SOPRINTENDENZA SPECIALE PER IL PIANO NAZIONALE
DI RIPRESA E RESILIENZA

Oggetto: [ID_VIP: 5476] **PROVINCIA DI SASSARI (Comune di Buddusò) – PROVINCIA DI NUORO (Comuni di Bitti e Onani): Progetto di un parco eolico denominato "Bitti - Terenass" formato da n. 6 (già n. 11) aerogeneratori con potenza complessiva di 37,2 MW (già 56 MW), comprensivo di opere accessorie.**
Procedura riferita al Decreto legislativo n. 152 del 2006 – VIA (art. 23 - PNIEC)
Proponente: Green Energy Sardegna 2 S.r.l.
Parere tecnico istruttorio della Soprintendenza speciale per il PNRR.

(da Planimetria di dettaglio su CTR – Piazzole in fase di esercizio, n. PA-TAV.2-b, particolare)

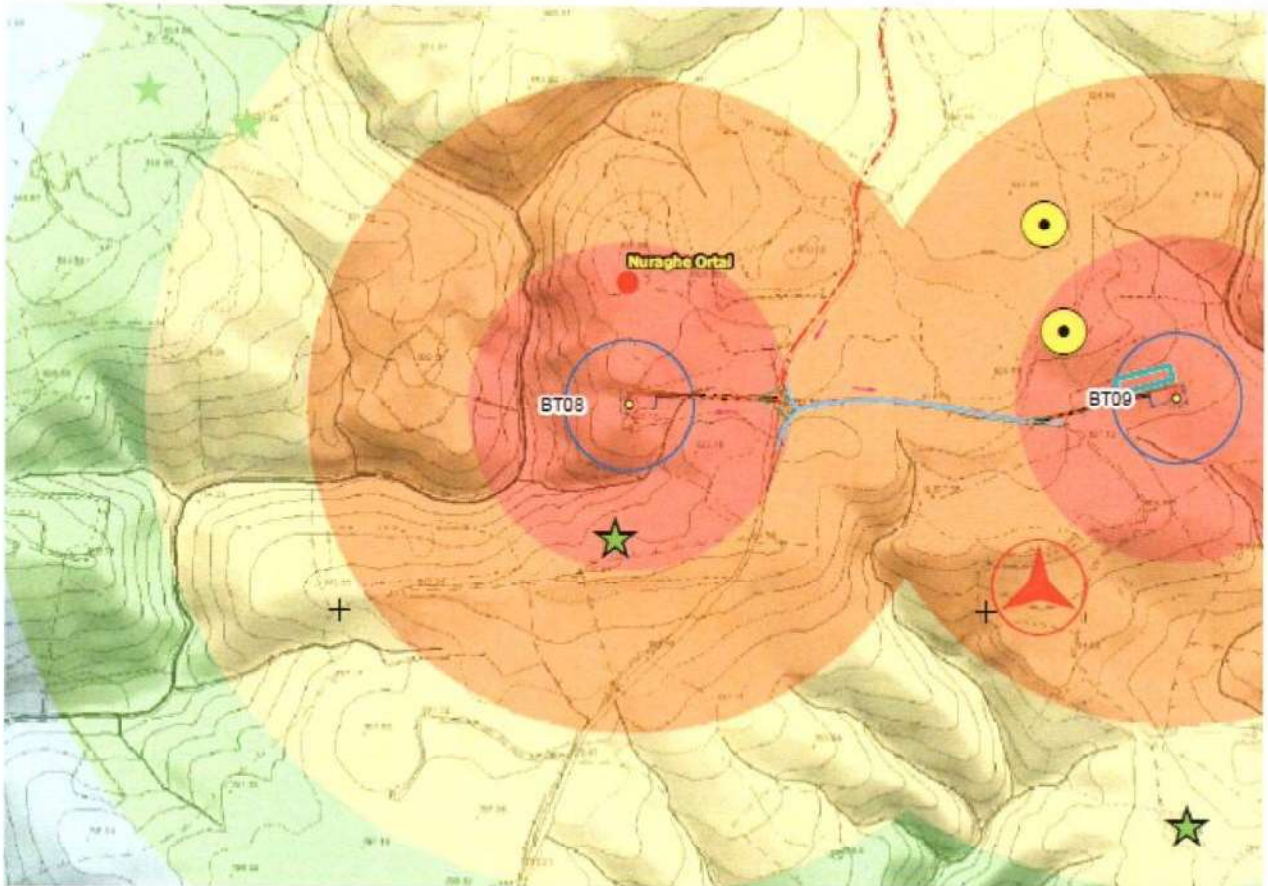
CONSIDERATO che l'aerogeneratore BT08 (alto 200 m o 204 m) si colloca a distanza di 185,9 m dal Nuraghe Ortai (ancora più vicina la Tomba di giganti di Ortai, posta a circa 130 m), bene paesaggistico tipizzato ed individuato dal Piano paesaggistico regionale ai sensi degli articoli 48 e 49 delle Norme Tecniche di Attuazione (ID_UNIVOCO 1934), tanto da alterarne l'attuale naturale contesto di giacenza:

(da *Relazione sulla gittata degli elementi rotanti – Appendice integrativa*, p. 3, particolare; in ROSSO l'area di distanza massima di gittata, pari a 180,57 m; in VERDE l'area di distanza massima nel caso peggiore, pari a 236,24 m)

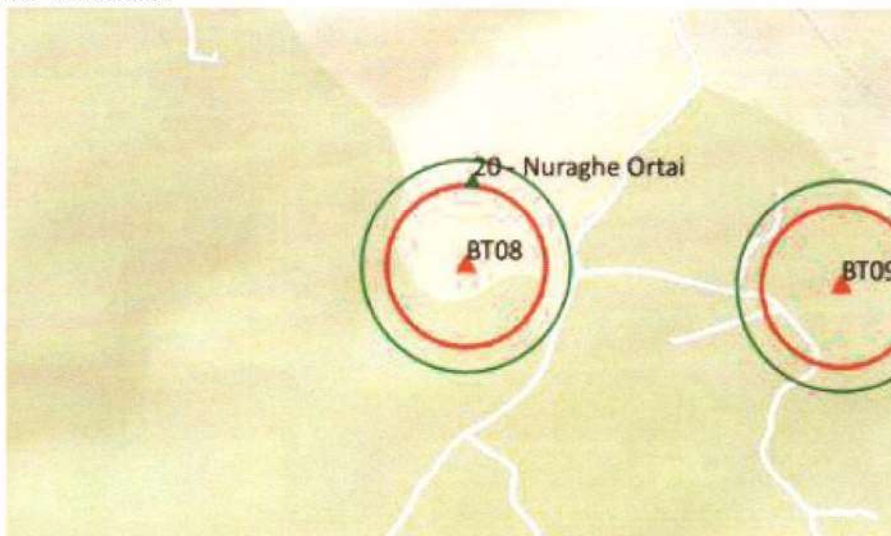
CONSIDERATO che il Nuraghe Ortai e la connessa Tomba di giganti di Ortai si collocano entro l'area di massima distanza di ricaduta degli elementi rotanti del medesimo aerogeneratore BT08 nel caso peggiore di loro rottura (determinata dal Proponente con un raggio pari a 236,24 m – v. elaborato integrativo RS-7a, p. 3), con questo determinandosi la possibilità che gli stessi elementi archeologici possano essere danneggiati in conseguenza del verificarsi di tale evento di rottura:

(da Piano di indagine archeologica preventiva, elaborato n. RS-5a, fig. 3, p. 10)

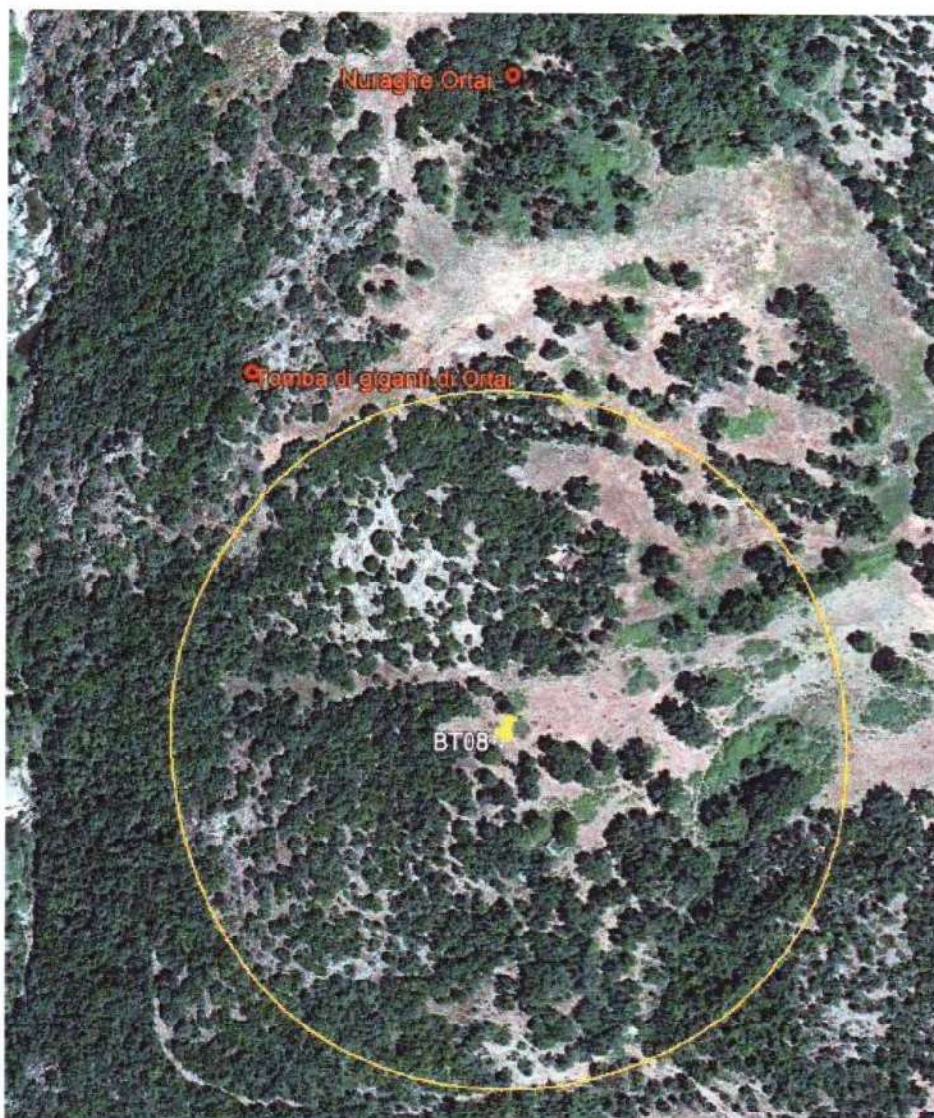
CONSIDERATO, in conclusione, che la realizzazione degli aerogeneratori BT08 e BT09 costituisce un elemento di pericolo per la conservazione del patrimonio archeologico in questione, non risultando determinante per escludere lo stesso pericolo la possibilità di svolgere indagini archeologiche preventive come proposto nel *Piano* trasmesso nella fase integrativa dal Proponente (e riportato nel documento *Quadro riassuntivo impatti*, n. SIA-R.4, capitolo 12. *Compensazioni*, p. 87), in quanto l'elemento di pericolo qui individuato si rinviene nella stessa presenza degli aerogeneratori BT08 - BT09 e non solo nel caso in cui le relative indagini archeologiche puntuali potrebbero evidenziare nel suo più puntuale posizionamento la giacitura di altri elementi di interesse archeologico.

(da Studio ombreggiamento e shadow flickering, n. SIA TAV.10, particolare; il Nuraghe Ortai rientra nella fascia di massima attenzione con riguardo agli aerogeneratori BT08 e BT09)

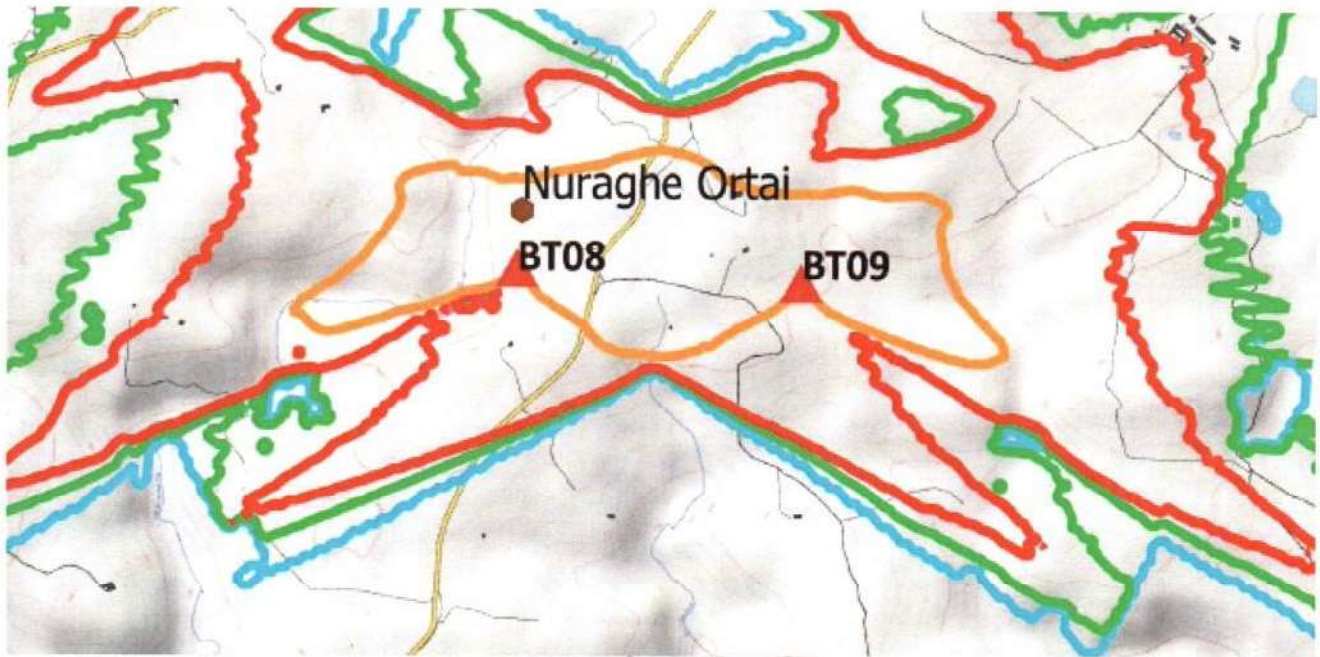
CONSIDERATO che per quanto riguarda lo Studio dell'evoluzione dell'ombra (shadow flickering) il Proponente, con il relativo *Studio* integrativo di riscontro al Ministero della cultura, ha determinato che il Nuraghe Ortai e la connessa Tomba di giganti rientrano nella fascia di massima attenzione (vedi area ARANCIONE nella figura sottostante) relativa al fenomeno dell'ombreggiamento e shadow flickering come indotto dalla realizzazione degli aerogeneratori BT08 e BT09, tanto da costituire lo stesso fenomeno un ulteriore elemento di alterazione del relativo naturale contesto di giacenza. Per quanto sopra, si deve ritenere che il fenomeno dell'ombreggiamento rappresentato dagli aerogeneratori industriali in progetto sugli individuati elementi di interesse archeologico costituisce un fenomeno di disturbo per la relativa incondizionata valorizzazione e godibilità, quale quella oggi esistente e determinata dalla assoluta naturalità del loro contesto di giacenza. In merito, si deve anche considerare che una eventuale mitigazione di tale fenomeno (eventualmente con cortine arboree) non potrebbe essere condivisibile, in quanto la stessa mitigazione verrebbe a realizzare, nell'immediato interno dell'elemento archeologico interessato, una barriera visiva che ne impedirebbe il diretto rapporto con il relativo naturale intorno paesaggistico, che costituisce il suo richiamato contesto di giacenza. Tale contesto di giacenza, infatti, deve considerarsi un tutt'uno con il valore culturale degli stessi elementi, che invece tale eventuale proposta mitigativa verrebbe a tutelare in modo contrario:

(da Fotoinserimenti opere di progetto – Fase di esercizio, elaborato n. PA-TAV.27, punto di vista aerogeneratore BT08)

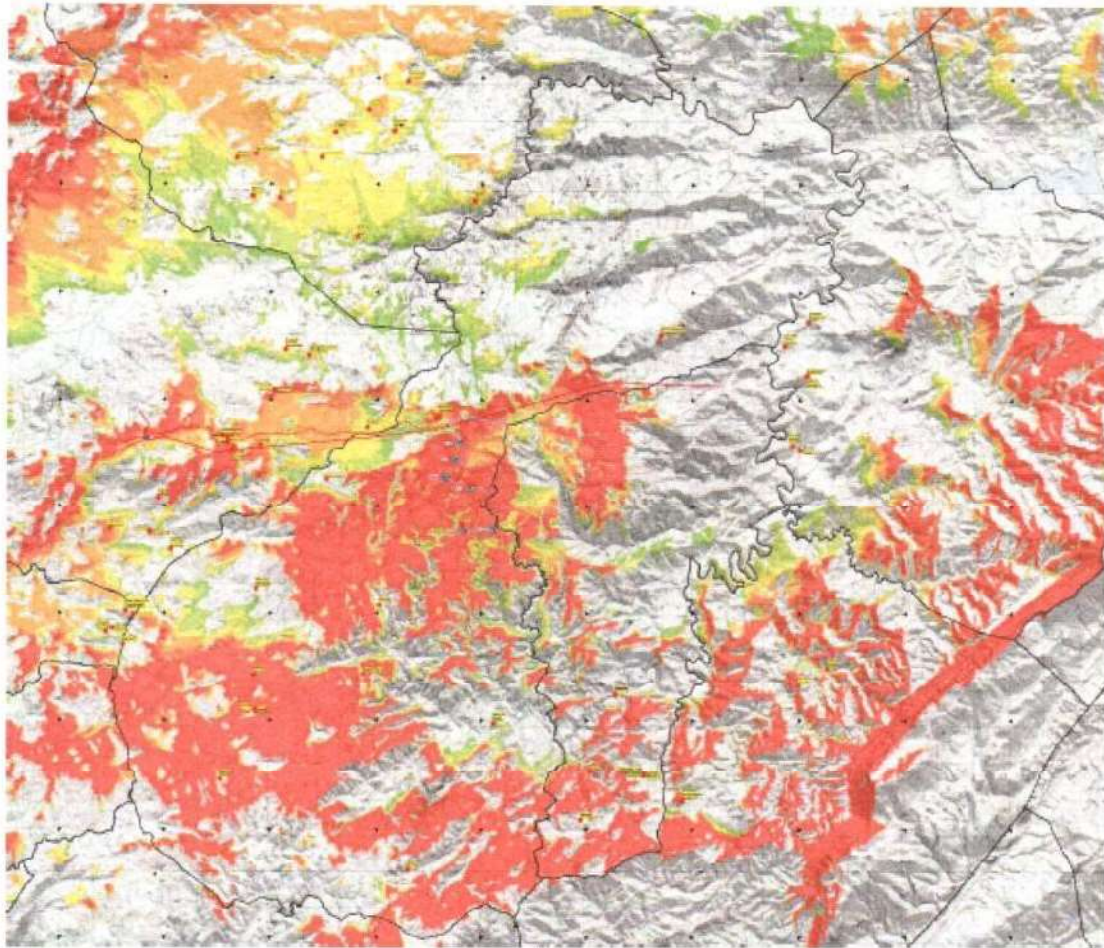
CONSIDERATO che rispetto alla suddetta complessità e rilevanza culturale e paesaggistica l'impianto per la produzione di energia elettrica si colloca come elemento estraneo di natura industriale, le cui strutture di eccessiva altezza (pari a 200 m o 204 m) rispetto a qualsiasi altro elemento naturale e antropico esistente nella medesima area, costituiscono una frammentazione del paesaggio esistente, stante anche la dimostrata intervisibilità dello stesso impianto da lunghe distanze (dimostrata da numerosi dei fotomontaggi prodotti dal Proponente con la documentazione integrativa):
